Parecer da Comissão de Avaliação

NOVA CALDEIRA A BIOMASSA DA NAVIGATOR PULP FIGUEIRA

Procedimento de verificação da
conformidade ambiental do
projeto de execução

AIA 3031

Figura 2 – Áreas de estaleiro.

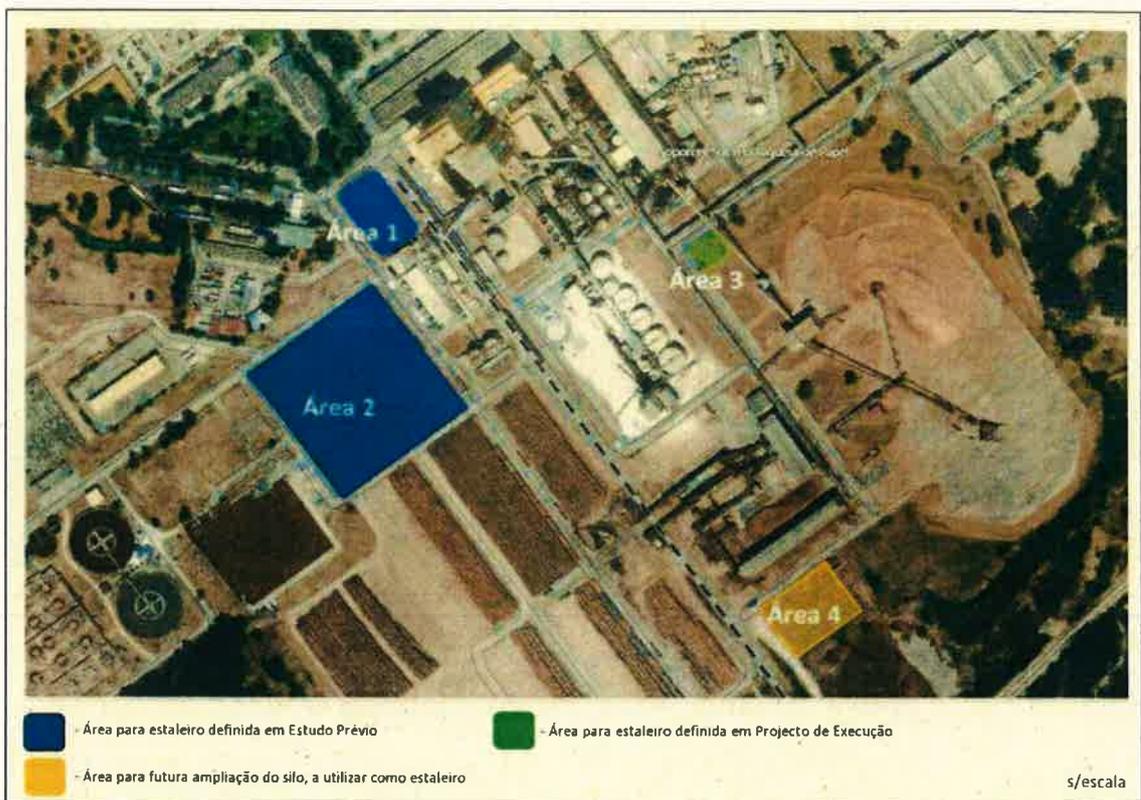
A área designada por “Área 4” na Figura 2 não foi prospetada na fase anterior. Será utilizada como depósito de materiais não se prevendo efetuar mobilizações de solo. De qualquer forma, o RECAPE refere que esta área será objeto de avaliação previamente ao início da fase de construção, tal como consta da cláusula MT75 das Regras Ambientais para a Fase de Construção, que fazem parte integrante das peças concursais das empreitadas de execução da obra.
